Avis délibéré de l'Autorité environnementale sur l'installation nucléaire de base ECRIN « Entreposage Confiné de Résidus Issus de la conversion » (11)

n°Ae: 2013- 54 bis

Mémoire en réponse à l'avis délibéré de l'Autorité
environnementale

Figure 5 : Coupe schématique du dispositif d'étanchéité/drainage de l'alvéole sur B2 (pièce 2, page 30)

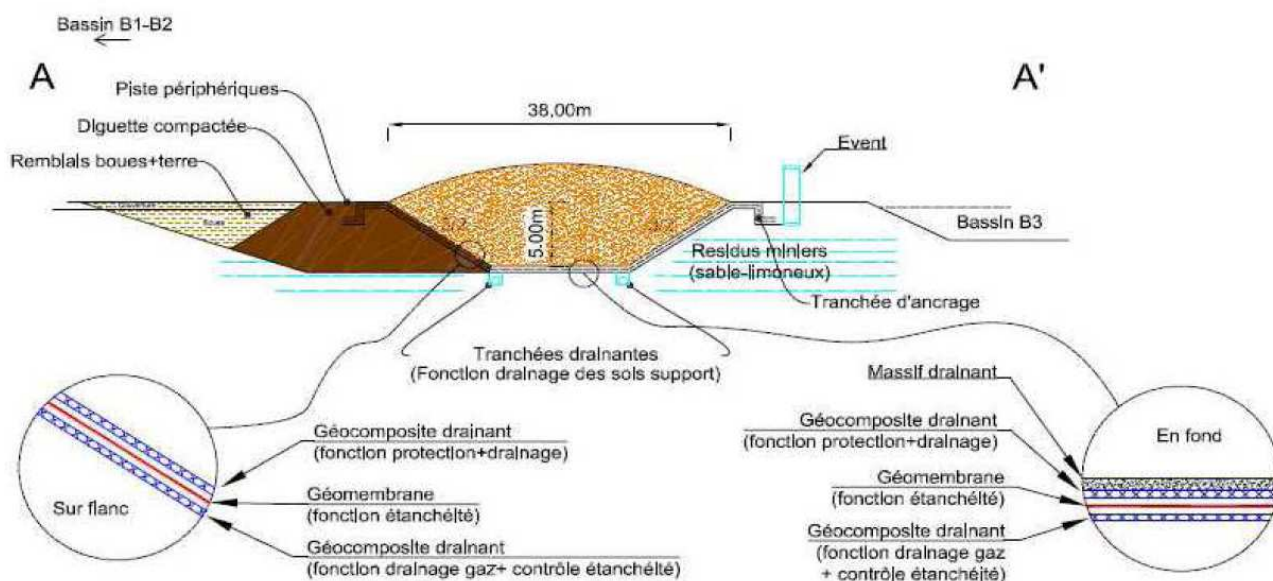
Les bassins B1/B2 seront remodelés dans le but d'éliminer les points durs qui risqueraient de poinçonner la couverture et de faciliter l'évacuation des eaux de ruissellement vers le dispositif de collecte ; ils seront ensuite recouverts d'une couche de forme de 0,3 m d'épaisseur. L'origine précise et les caractéristiques des matériaux utilisés pour réaliser cette couche de forme ne sont pas présentées¹⁶.

L'Ae recommande au maître d'ouvrage de préciser l'origine et la nature des matériaux qui seront utilisés pour réaliser la couche de forme sur les bassins B1 et B2.

Sur le bassin B1, seul un remodelage léger est réalisé, consistant à araser les bosses et combler les cuvettes avec les matériaux d'arase. Sur le bassin B2, le remodelage est plus important avec l'objectif de créer un dôme sur la surface actuelle. Les matériaux utilisés pour ce remodelage seront, pour l'essentiel, les terres excavées au sud du bassin pour l'implantation de l'alvéole.

Les besoins en matériaux d'apport pour ces deux dernières opérations sont évalués à 22 000 m³. Afin de limiter l'introduction dans l'installation de matériaux provenant de l'extérieur du site, le projet prévoit la réutilisation de terres entreposées sur le site dans une alvéole située au nord-est de l'installation (voir plan de situation en Pièce 6 – Chapitre 3 – Page 13/120).

Figure 7 : schéma du traitement des eaux (documents transmis aux rapporteurs)

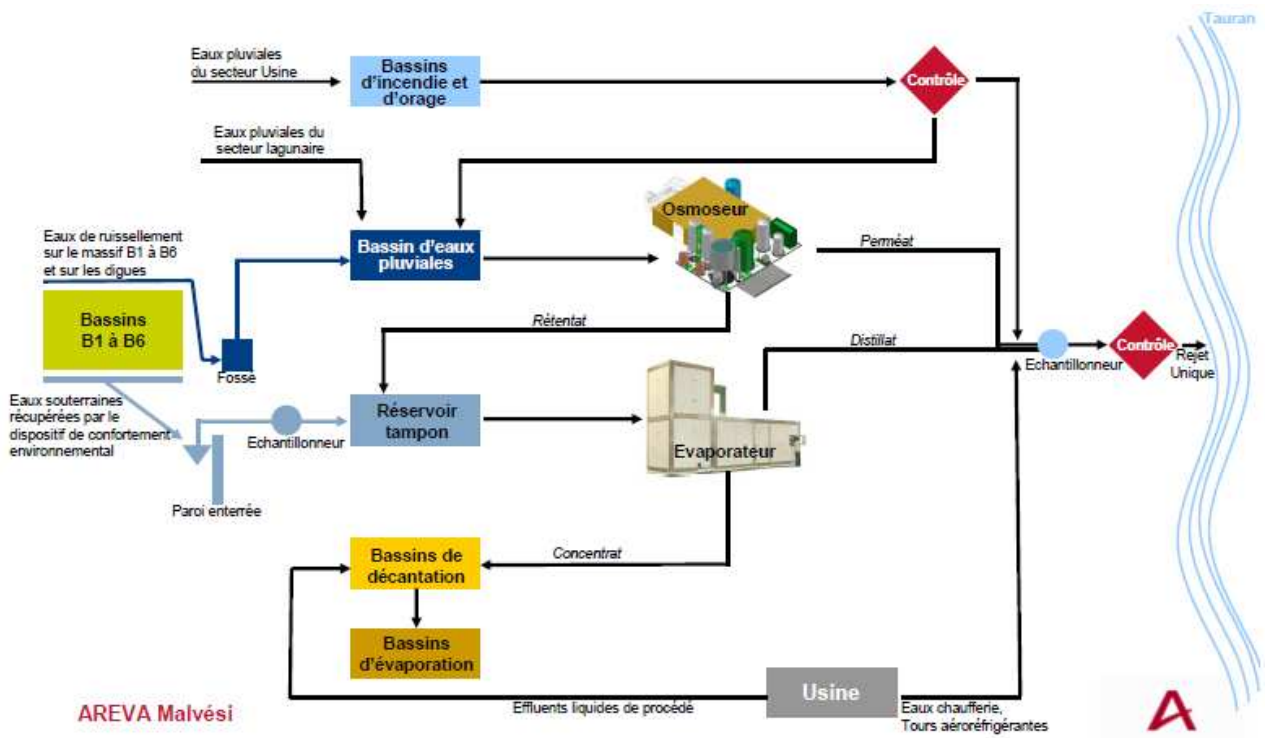
Il est à noter la présence d'une nappe perchée dans le massif issue d'une part de l'essorage des boues de fluorine et d'autre part de l'infiltration des eaux pluviales principalement au niveau des bassins B1/B2 et sur les digues. Les eaux souterraines issues de l'essorage de cette nappe perchée ainsi que celles issues de la nappe alluviale présente sous l'installation et qui s'écoule vers l'est et le sud-est sont relevées dans les fossés et tranchées drainantes disposés au pied du massif et transférées dans un bassin tampon puis vers un système de traitement par évaporation (évaporateur), avant de rejoindre les bassins d'évaporation. Ce dispositif a été mis en place dans le cadre des travaux de confortement environnemental du site. Les eaux propres au rejet dans le milieu naturel, après traitement, sont déversées dans le canal de Tauran. Un contrôle permanent de la qualité des eaux rejetées est effectué en amont du rejet et à chaque étape du processus. Les caractéristiques du système de traitement des eaux ainsi que du dispositif de contrôle ont été définies dans le cadre de l'exploitation du site sous le régime des ICPE. Le détail de ces éléments (dimensionnement, nature et

fréquence des contrôles, etc.) n'est pas décrit dans le dossier.

Compte tenu du fait que le dispositif de traitement des eaux du site de Malvési sera maintenu et qu'une partie de l'eau provenant de l'INB transitera par ce dispositif, l'Ae recommande au maître d'ouvrage de décrire précisément, dans le dossier de demande d'autorisation de création de l'INB, les systèmes de traitement et de contrôle des eaux de l'établissement.

Figure 10 : Périmètre de l'INB (page 18 de l'étude de maîtrise des risques)

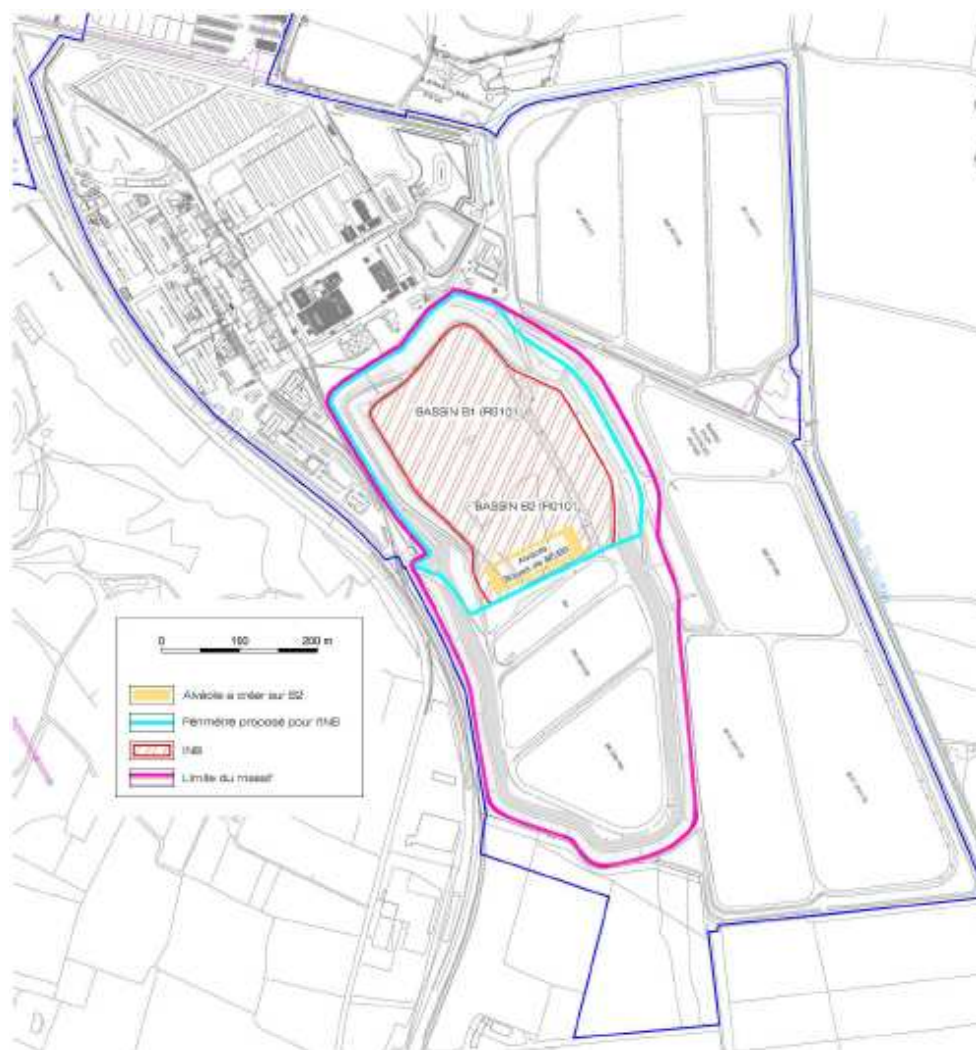
L'Ae recommande au maître d'ouvrage de présenter les raisons pour lesquelles, notamment du point de vue des préoccupations d'environnement, le projet a été retenu parmi les autres options envisagées, en particulier pour ce qui concerne les volumes concernés, l'activité totale des bassins et la durée d'entreposage.

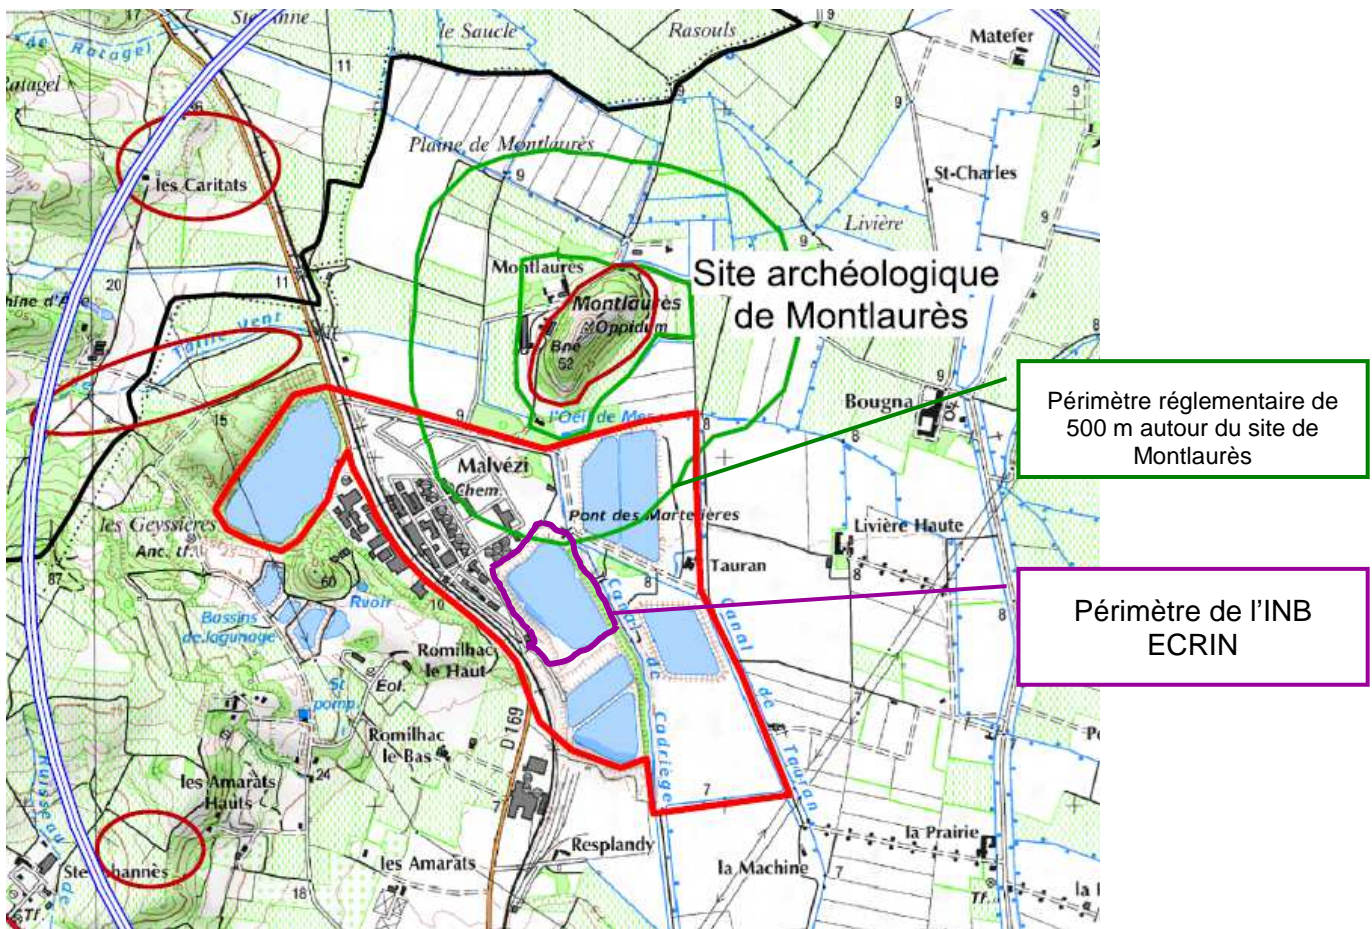
En outre, un monument historique datant de l'âge de fer, l'oppidum de Montlaurès, est implanté à environ 500 m environ des bassins B1/B2. Le dossier n'indique pas si les bassins sont situés dans le périmètre de protection de ce monument et s'ils sont en covisibilité avec celui-ci.

Le périmètre réglementaire de protection de 500 m autour de l'oppidum de Montlaurès (cité au § 5.4.2.3 – Pièce 6 – Chapitre 2 - page 220/251) est représenté (en vert) sur la figure ci-dessous.

Figure 1 : schéma du traitement des eaux (documents transmis aux rapporteurs)

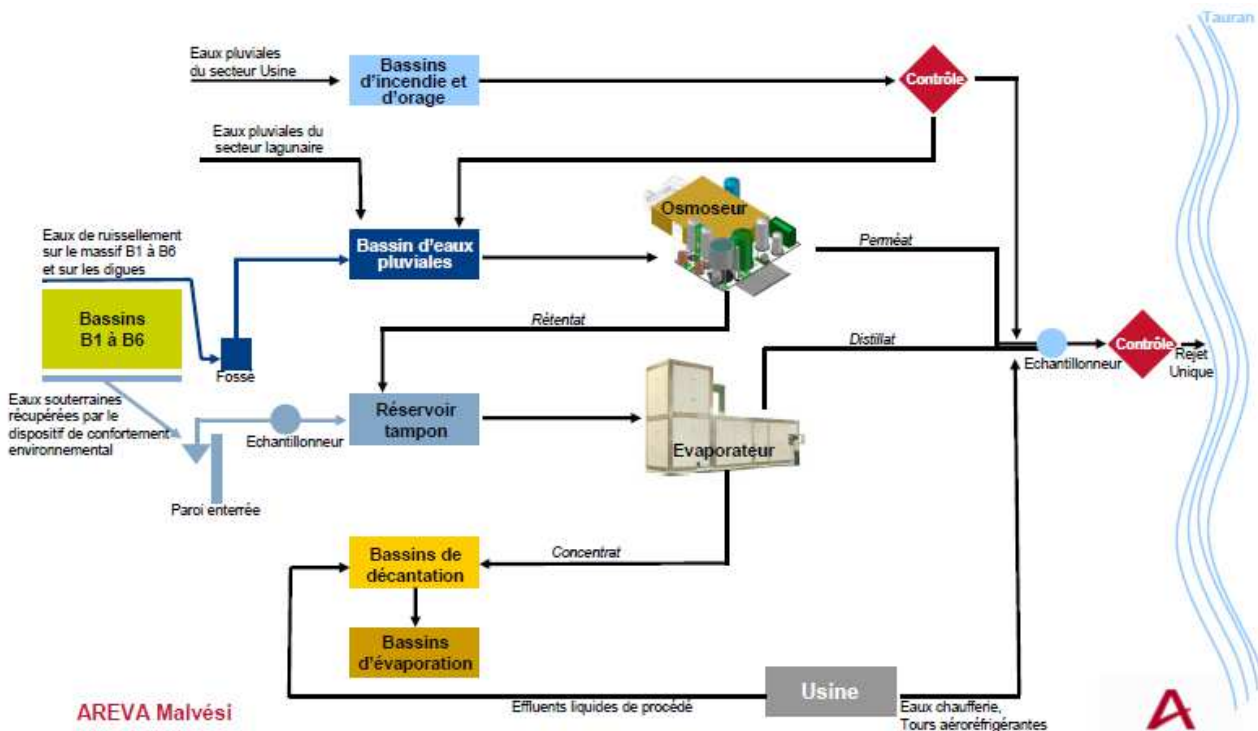
Il est à noter la présence d'une nappe perchée dans le massif issue d'une part de l'essorage des boues de fluorine et d'autre part de l'infiltration des eaux pluviales principalement au niveau des bassins B1/B2 et sur les digues. Les eaux souterraines issues de l'essorage de cette nappe perchée ainsi que celles issues de la nappe alluviale présente sous l'installation et qui s'écoule vers l'est et le sud-est sont relevées dans les fossés et tranchées drainantes disposés au pied du massif et transférées dans un bassin tampon puis vers un système de traitement par évaporation (évaporateur), avant de rejoindre les bassins d'évaporation. Ce dispositif a été mis en place dans le cadre des travaux de confortement environnemental du site. Les eaux propres au rejet dans le milieu naturel, après traitement, sont déversées dans le canal de Tauran. Un contrôle permanent de la qualité des eaux rejetées est effectué en amont du rejet et à chaque étape du processus. Les caractéristiques du système de traitement des eaux ainsi que du dispositif de contrôle ont été définies dans le cadre de l'exploitation du site sous le régime des ICPE. Le détail de ces éléments (dimensionnement, nature et fréquence des contrôles, etc.) n'est pas décrit dans le dossier.

Compte tenu du fait que le dispositif de traitement des eaux de COMURHEX sera maintenu et qu'une partie de l'eau provenant de l'INB transitera par ce dispositif, l'Ae recommande au maître d'ouvrage de décrire précisément, dans le dossier de demande d'autorisation de création de l'INB, les systèmes de traitement et de contrôle des eaux de l'établissement COMURHEX.

La gestion des eaux est décrite de façon plus détaillée au § 2.3.2 (Pièce 6 - Chapitre 3 – page 74/120). Les volumes à traiter attribués à l'INB (comparés à ceux provenant de la partie ICPE) et les rendements des installations de traitement figurent au § 4.3 de l'annexe 1 au chapitre 3 (Pièce 6 – Annexe 1 au Chapitre 3 – page 21/31).
